Příloha objednávky č. O/ 2149

Množství	Předmět	Poznámka
	Objekt : PO 42, B.Václavka, Ostrava-Bělský Les	
	objednáváme u Vás provedení změny nátěru vodorovného značení	
	parkovacích stání a změny číslování dle poptávky a CN	
	Záruka na práce: 24 měsíců	
	Splatnost faktury : 15 dnů	
	Práce budou provedeny v rámci přenesené daňové povinnosti dle	
	zákona č.47/2011 Sb.v platném znění.	
	Žádáme o zařídění prací při fakturaci dle klasifikace produkce CZ-CPA	
	Součástí faktury bude položkový rozpis provedených prací.	
	Smluvní cena: do 58 585,- Kč bez DPH	
	Termín : do 11/2025

Od: [REDACTED]
Odesláno: sobota 1. listopadu 2025 8:45
Komu: [REDACTED]
Předmět: FW: Poptávka na zaslání cenové nabídky - změna vodorovného lajnování parkovacích stání v 1.PP objektu PO 42, B.Václavka

CN Zakázka: změna VDZ- B.Václavka, Ostrava N.028.2025
30.10.2025

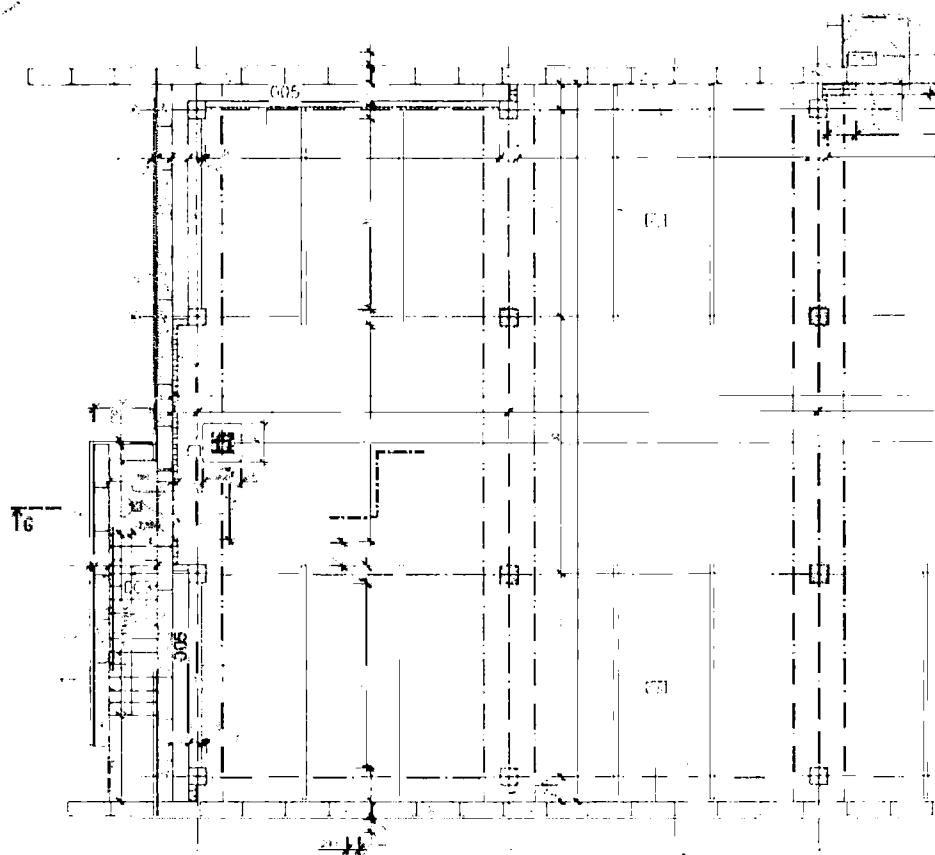
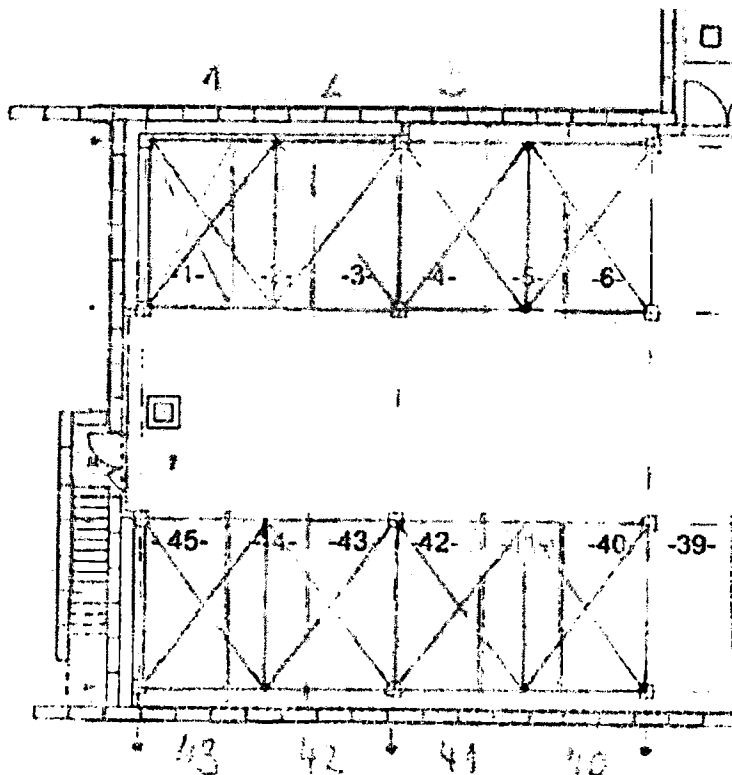
- 1) Zrušit čáry 12 ks š.o,15 d. 5,05 bm = celkem 60,6 bm
- 2) Zrušit čísla na stěně 12 ks

- 1) Čáry kolmé 8 ks, barva žlutá? Bílá? 45 bm
- 2) Čáry šikmé viz.schema?
- 3) Čísla na zdi 1-8?

- 
- 1) Zrušit čáry 12 ks š.0,15 d. 5,05 bm = celkem 60,6 bm - ANO
 - 2) Zrušit čísla na stěně 12 ks - ANO

- 1) Čáry kolmé 8 ks, barva žlutá? Bílá? 45 bm – ANO – barva žlutá
- 2) Čáry šikmé viz.schema? – ne, tyto čáry neplánujeme
- 3) Čísla na zdi 1-8? – na zdi čísla, jak v zaslaném nákresu od paní Janulíkové, tzn. 1-4, 40-43
